ПАСПОРТ ДОСТУПНОСТИ

объекта социальной инфраструктуры (ОСИ)

1.1. Наименование (вид) объекта: учебное здание государственного автономного профессионального образовательного учреждения Республики Карелия «Колледж технологии и предпринимательства»

АКТ ОБСЛЕДОВАНИЯ с фотофиксацией

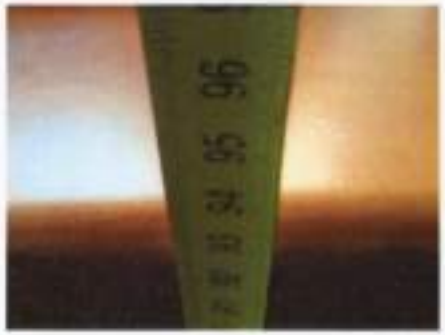
14.		Отсутствуют аудиовизуальные информационные системы, световые и светозвуковые, оповещатели. Предупреждающие напольные тактильные указатели. Отсутствует система усиления слышимости. Отсутствует информационная табличка помещения \зоны Высота стойки гардероба более 0.85 м Дверь не обозначена контрастно и сливается со стеной. Отсутствуют специальные знаки о функционале помещения, а рельефные установлены на высоте более 1,35. Отсутствует устройство, обеспечивающее задержку автоматического закрывания дверей, продолжительностью не менее 5 секунд	СП-59.1330.2012 П-5.2.3 ;П-5.5.1-5.5.10 П 7.1.9 СП-59.1330.2012 П.5.4.1 П.5.1.5 П 5.2.4 П 5.1.6 П- 5.5.8

К,О,С,Г	Обеспечить высоту стойки не более 0,85 м от уровня пола. Установить система усиления слышимости аудиовизуальные системы, в том числе информационные знаки, выполненные на контрастном фоне рельефно и с дублированием текстом Брайля. Установить Визуальные средства информации о предоставлении услуги-пиктограммы и указатели Установить информационные знаки, выполненные на контрастном фоне рельефно и с дублированием текстом Брайля. Установить Визуальные средства информации о предоставлении услуги-пиктограммы и указатели Установить доводчик (с усилием 19,5 Нм) Окрасить дверные наличники или края дверного полотна в отличные от дверного полотна контрастные цвета

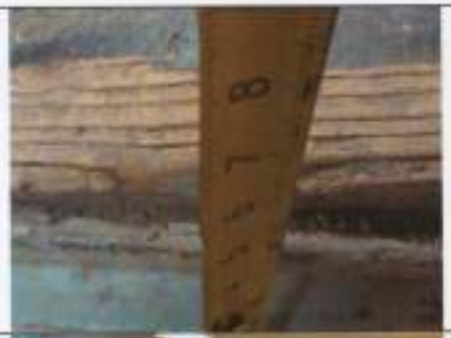
62.		Перепад высот на входе более 0.014 м	СП-59.1330.2012 П.5.1.4

К	Устранить перепад высот
63.	Рекомендованная аудитория для адаптации для обучения инвалидов по зрению, слуху, передвигающихся на кресле коляске и с нарушениями ОДА	Отсутствуют Ученические места для учащихся-инвалидов Не предусмотрены места для учащихся с недостатками зрения и дефектами слуха, и для учащихся, передвигающихся в кресле-коляске - не выделены 1-2 первых стола в ряду у дверного проема для учащихся инвалидов с нарушением слуха во всех помещениях. Отсутствует световой сигнализатор школьного звонка, а также световой сигнализации об эвакуации в случае	СП-59.1330.2012 П-7.2.7 П-7.2.3 П 7.2.5 П 7.1.12		К,О,С,Г	Ученические места для учащихся-инвалидов должны размещаться идентично в однотипных учебных помещениях одного учебного учреждения. В учебном помещении первые столы в ряду у окна и в среднем ряду следует предусмотреть для учащихся с недостатками зрения и дефектами слуха, а для учащихся, передвигающихся в кресле-коляске - выделить 1-2 первых стола в ряду у дверного проема Во всех помещениях следует предусмотреть установку светового сигнализатора школьного звонка, а также световой сигнализации об эвакуации в случае чрезвычайных ситуаций. Установить систему усиления слышимости. Рабочее место для инвалидов по зрению оборудовать дополнительным освещением по периметру

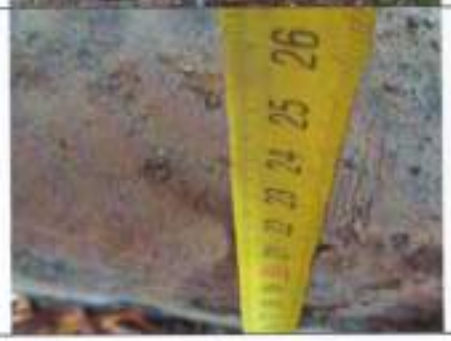
86.		Ширина проема менее 0.9 м	СП-59.1330.2012 П-5,2,4		К	Расширить дверной проем
87.		Дверь не обозначена контрастно и сливается со стеной. Не установлены яркая контрастная маркировка прозрачного полотна двери	СП-59.1330.2012 П.5.4.1 П.5.1.5		С	Окрасить дверные наличники или края дверного полотна в отличные от окружающего контрастные цвета. Установить яркую маркировку прозрачной части дверного полотна
88.	Эвакуационный выход	Ширина проема менее 1.2 м	СП-59.1330.2012 П-5,2,25			Расширить дверной проем . Поменять дверь
89.	Эвакуационный выход	Недопустимо применение одиночных ступеней, которые должны заменяться пандусами Отсутствует входная площадка перед дверью Размеры площадки перед входом не менее 2,2х2,2 м.	СП-59.1330.2012 П.5.1.4 СП-59.1330.2012 П-5.1,3 4.1.12

К,О	Устранить перепад высот Установить пандус и сделать площадку перед выходом размер площадки не менее 2.2*2.2

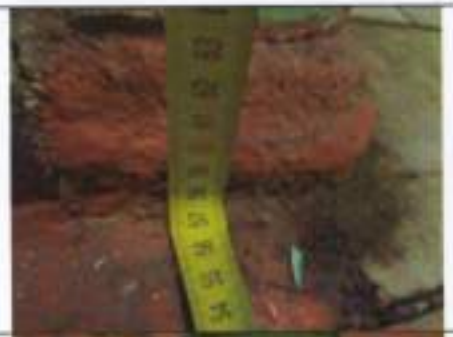
100.	Вход в душевую кабину	Ширина проема менее 0.9 м	СП-59.1330.2012 П-5,2,4

К	Расширить дверной проем
101.	Вход в душевую кабину	Перепад высот на входе более 0.014 м	СП-59.1330.2012 П.5.1.4
